Op maandag 20 november 2023 hebben wij een gesprek gehad met Wethouder Daandels en ambtenaar [redacted].
Hierin hebben wij aangegeven dat wij zeer verbaasd zijn over de plannen aan de Hoofdstraat 45, 47, 47a, 49 en Monseigneur van Oorschotstraat 9 te Heeswijk Dinther.

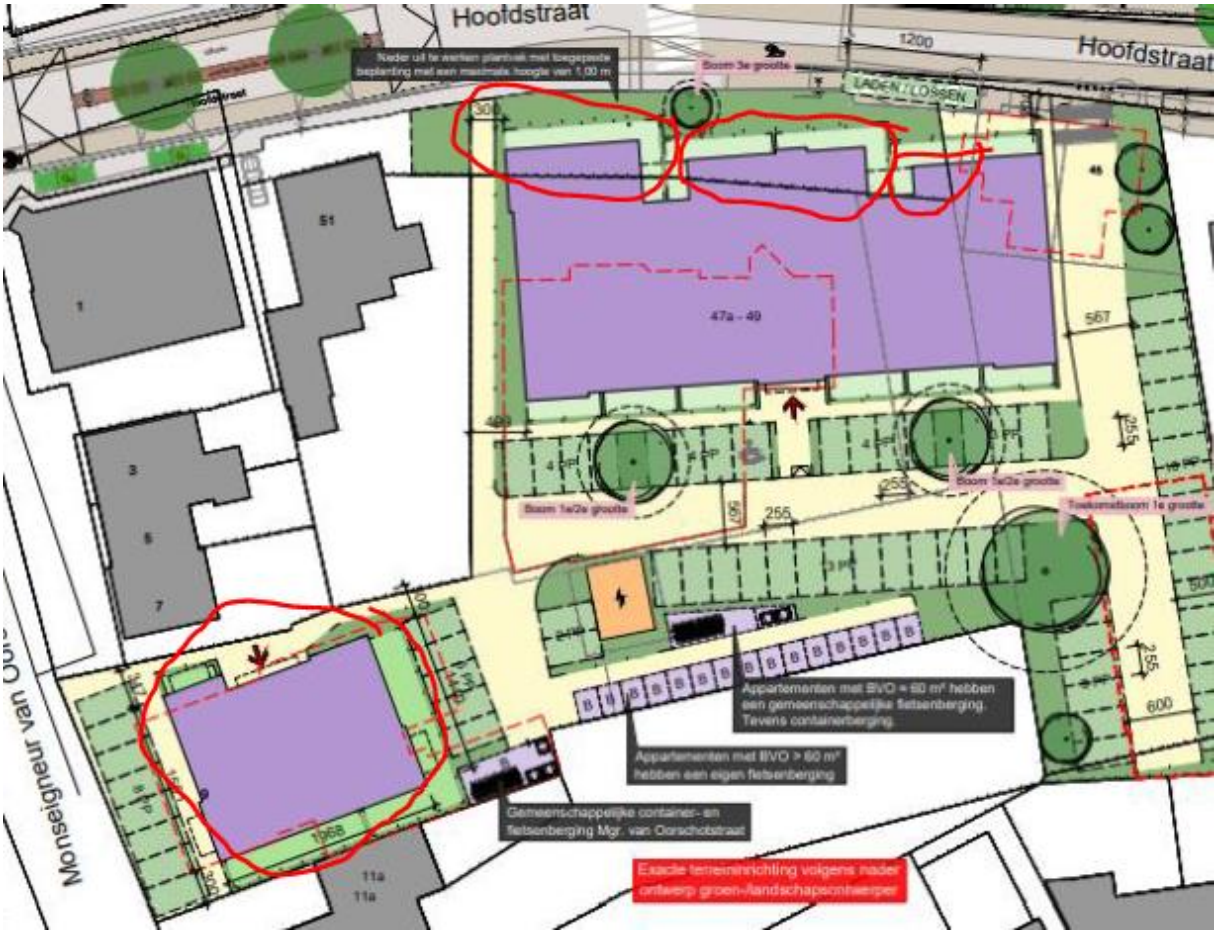
Volgens de welstandsnota moet hieraan voldaan worden als deze in het welstandsgebied historisch dorpcentrum liggen, en dat liggen ze beide, zie hieronder:

Het enige wat er dus nieuw gebouwd mag worden zijn vrijstaande woningen of twee-onder-een kap woningen.
Waarom komen er dan nu appartementen. Dit is helemaal niet mogelijk.

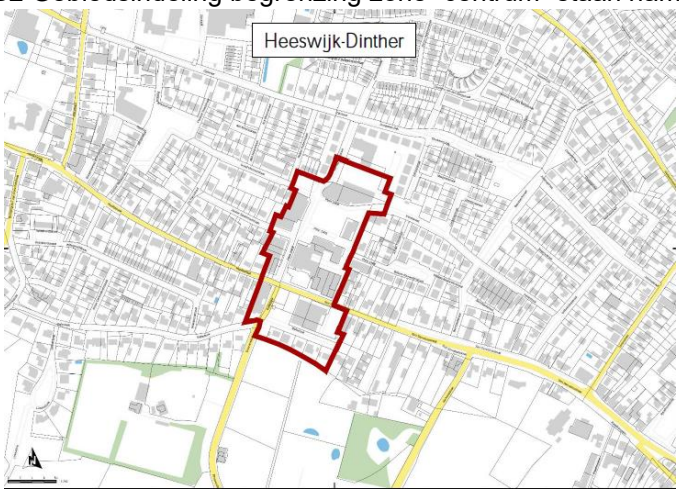
Op de luchtfoto met kadastrale grenzen is heel mooi te zien dat er nog 9 openbare parkeervakken liggen in het perceel voor de oude Rabobank. Dit is een perceel van de gemeente Bernheze en hoort niet bij de oude Rabobank. De 10e parkeerplaats is discutabel aangezien dit niet duidelijk genoeg is of deze helemaal op openbare grond ligt.

Dit vind ik wel een vreemde reactie aangezien perceel 4948 een perceel is van de gemeente

> De 10 parkeerplaatsen waar reclamant naar verwijst zijn openbaar toegankelijk, maar liggen niet in de openbare ruimte en behoorden tot de oude Rabobank. Het parkeren dat bij deze 36 appartementen hoort, voldoet aan de parkeernorm zoals vastgesteld in de parkeerverordening, en het huidige restaurantterras zal in de nieuwe situatie worden omgevormd tot een parkeerstrook langs de weg.
